## Ergebnisprotokoll

### Aufstellung eines neuen Bebauungsplanes für den Oeversberg mit der Verfahrensnummer 1246

### Scopingtermin und vorgezogene Trägerbeteiligung am 26.06.2019 im Bauamt Bremen-Nord

## Vorentwurf: Geltungsbereich und Planausweisungen des neuen Bebauungsplans 1246

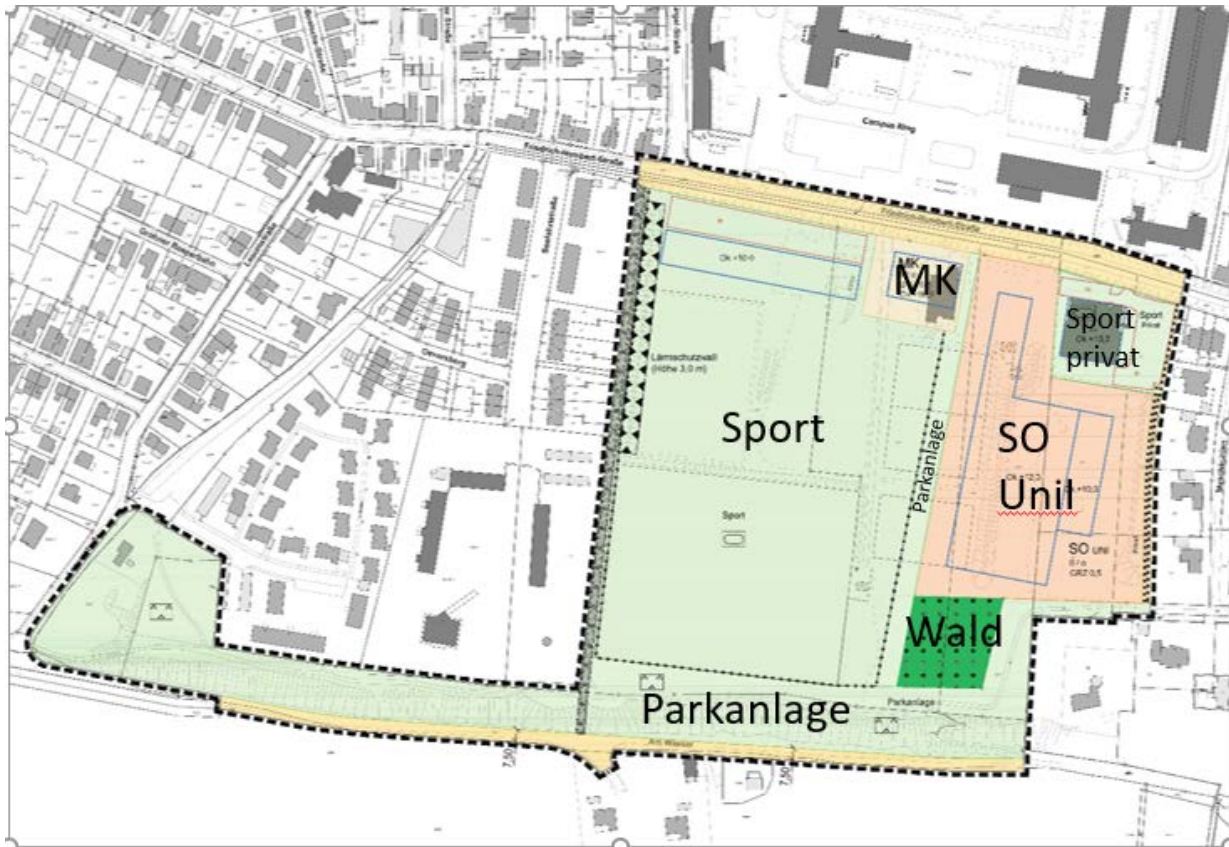
Nach der Vorstellung des oben beschriebenen und abgebildeten Bebauungsplanvorentwurfes 1246 wurden einzelne Flächenausweisungen diskutiert und verschiedene Hinweise gegeben.

Es wurde diskutiert und mehrheitlich empfohlen, das Hallenbad wie im rechtsverbindlichen Plan 371 A auch zukünftig als Gemeinbedarfsfläche auszuweisen. Eine Übernahme des Bads durch die Stadtgemeinde ist aktuell zwar nicht beabsichtigt, jedoch soll die Bedeutung dieses Standorts für den Schwimmsport durch die Ausweisung einer Gemeinbedarfsfläche als perspektivische Option für eine öffentliche Bedarfsversorgung im Plan gesichert werden. Das Bauamt Bremen-Nord wird eine Prüfung vornehmen, ob die vorsorgliche Ausweisung zu einem Übernahmeanspruch des privaten Eigentümers an die Stadtgemeinde führen kann.

## **2. Grabungsschutzgebiet Oeversberg**

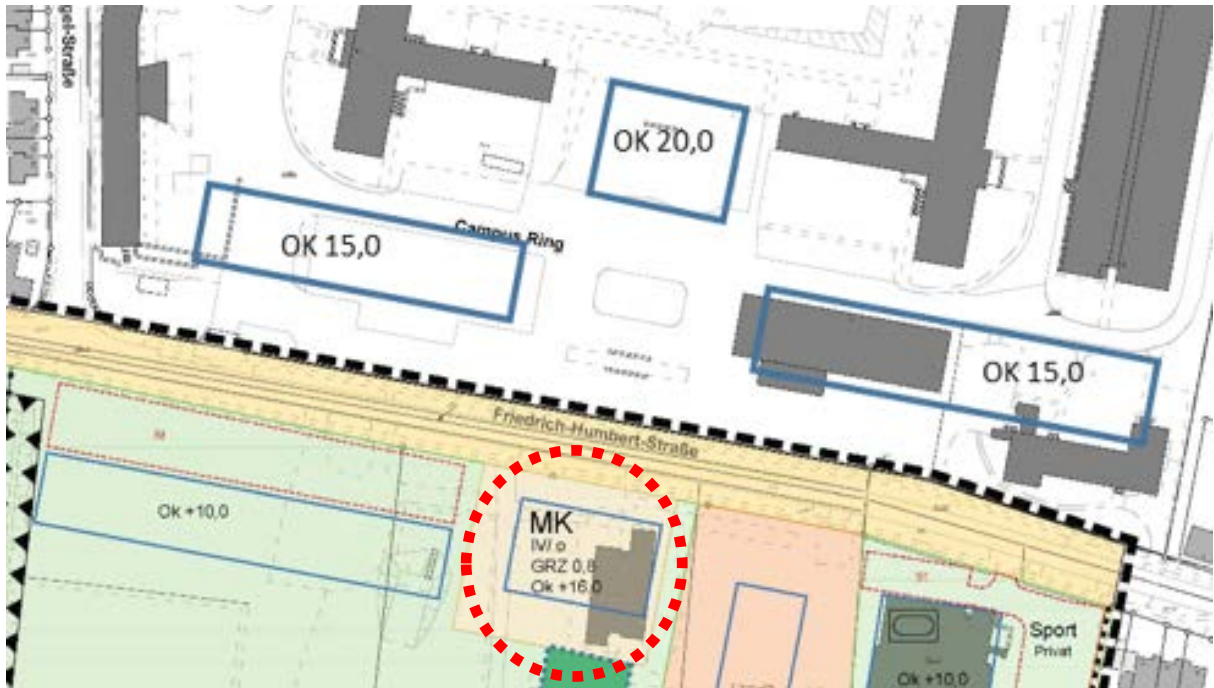
Eingriffe in die Bodenbeschaffenheit durch neue Baugebietsflächen und Erschließungsanlagen bedingen eine Voruntersuchung in Form von Grabungen. Der Landesarchäologe beauftragt in diesen Fällen eine private Ausgrabungsfirma, die in aller Regel zeitnah die Untersuchungen durchführen kann. Die Kosten hierfür sind vom jeweiligen Vorhabenträger als Bestandteil der Baukosten zu kalkulieren und zu übernehmen.

Soweit durch die Ertüchtigung oder Modernisierung der Sportanlagen tiefere Bodeneingriffe zu erwarten sind, werden auch hier erneute Untersuchungen erforderlich. Dies gilt auch für die Anpflanzung von Bäumen an neuen Standorten, da in der Vergangenheit bereits in oberflächennahen Schichten auf Fundstellen gestoßen wurde. Nicht nur auf der Plateaufläche des Oeversberg sind archäologische Fundstellen bekannt, sondern auch an der westlichen Plangebietsgrenze des Bebauungsplanes 1246 in Nachbarschaft zur Lesumstraße. Etwaige Straßenranderweiterung für bislang fehlende Nebenanlagen an der Lesumstraße unterliegen daher auch dem Grabungsschutz.

Abbildung: Zentrale Baufäche auf der Sportanlage

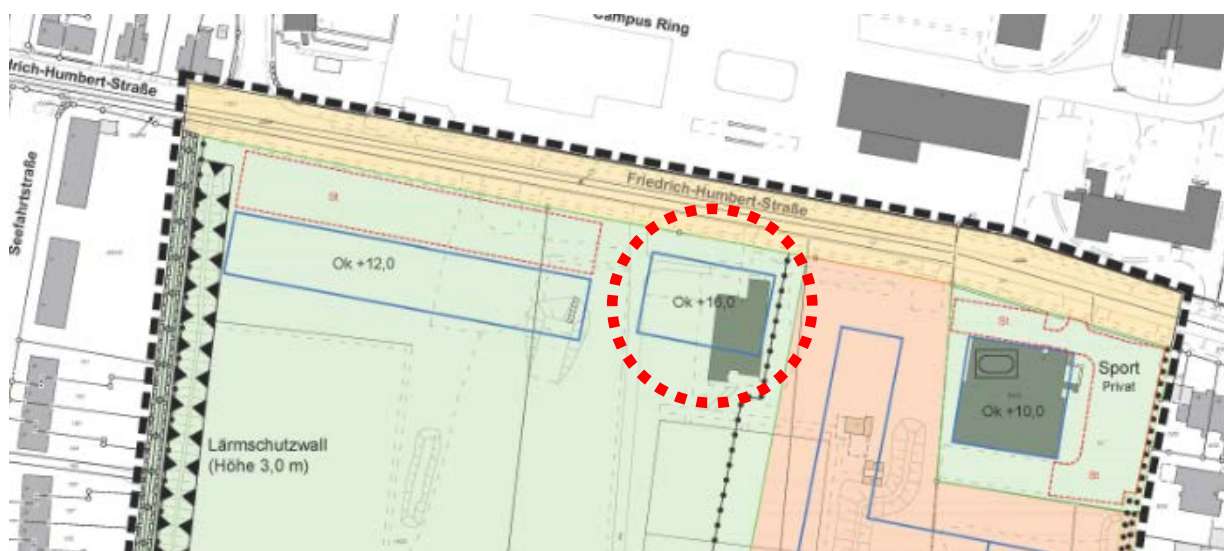
Die vom Bauamt Bremen-Nord nach Empfehlung des Gutachterbüros Böge Lindner K2 vorgeschlagene Baufeldausweisung Kerngebiet MK für einen Kopfbau auf dem Oeversberg als Gegenstück der perspektivischen Campussüdrandbebauung und zur Komplettierung der städtebaulich bedeutsamen Nord-Süd-Achse mit einer Abfolge von baulich gefassten Platz- und Freiräumen soll nach der Diskussion einvernehmlich in **eine Sportfläche mit Bauraum** geändert werden. Eine bauliche Sportnutzung wäre beispielsweise in Form einer Boulderhalle (Kletterhalle) denkbar. Da es sich grundsätzlich um eine zeitlich langfristige und städtebaulich motivierte Bauoption der Zukunft handelt, sind in diesen Bereich aktuell ergänzende Angebote (z. B. Stellplätze, Sportwiese) für die Sportanlage Oeversberg zulässig. Die Nutzungen auf dieser Fläche sind abzustimmen mit der Schutzbedürftigkeit der angrenzenden JUB Flächen im Norden und Osten. Die Gestaltung der Fläche ist im Zuge der Rahmenplanung zu definieren.

## 6. Ausweisung einer öffentlichen Parkanlage als zusätzliche Grünverbindung in Nord-Süd Ausrichtung und Waldausgleich

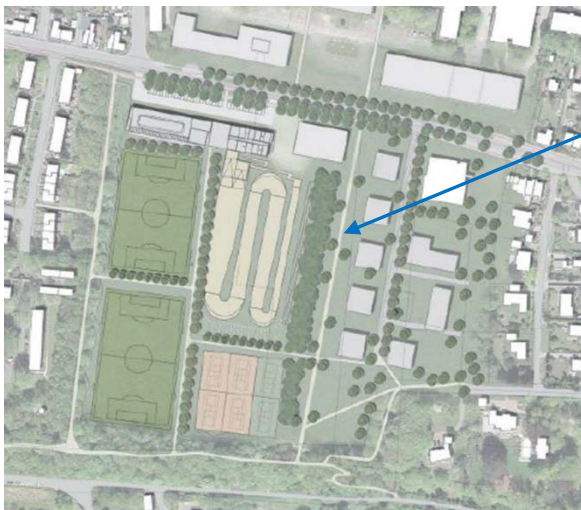
In der Diskussion wurde der Vorschlag entwickelt, die mittlere Grünzone insgesamt als Waldausgleichsfläche zu nutzen. Die Möglichkeit einer öffentlichen Wegeführung durch eine Waldfläche wäre nicht grundsätzlich ausgeschlossen, ist aber von der Gewährleistung der Verkehrssicherheit abhängig. Für eine Waldausgleichsfläche käme die Haneg als Bedarfsträger infrage.

Aus Sicht der Grünordnung besteht keine zwingende Notwendigkeit zur Herstellung eines weiteren Grünzugs zur Verbindung der Friedrich-Humbert-Straße mit dem öffentlichen Parkweg südlich der Sportanlage Oeversberg. Die am Ostrand anschließende Grünverbindung mit Parkweg ist ausreichend.

Von Seiten des Sports kann die Grünfläche auch als Waldfläche angelegt werden, da hierdurch die Funktion als Abstandszone nicht an Wirkung verliert. Eine zusätzlich lärmindernde Wirkung entfaltet eine baumbestandene Fläche jedoch nicht. Für diese Zone ist eine Überprüfung der bisherigen Lärmberechnungen erforderlich (Ergänzung um 2 optionale Tennisplätze), damit die vorläufige Einschätzung zum Lärmschutz (keine Aufwallung oder Lärmschutzwand an dieser Stelle) verifiziert werden kann.

Aus Sicht des Naturschutzes sind die Ergebnisse der derzeit noch laufenden Erhebungen zum Baumbestand, Waldgebiet, Bewuchs und Artenschutz entscheidend für eine Stellungnahme über geeignete Maßnahmen zum Wald- und Naturausgleich. Es wurde vereinbart, dass die formelle Trägerbeteiligung erst nach Vorlage erster Erkenntnisse aus diesen Untersuchungen durchgeführt wird.
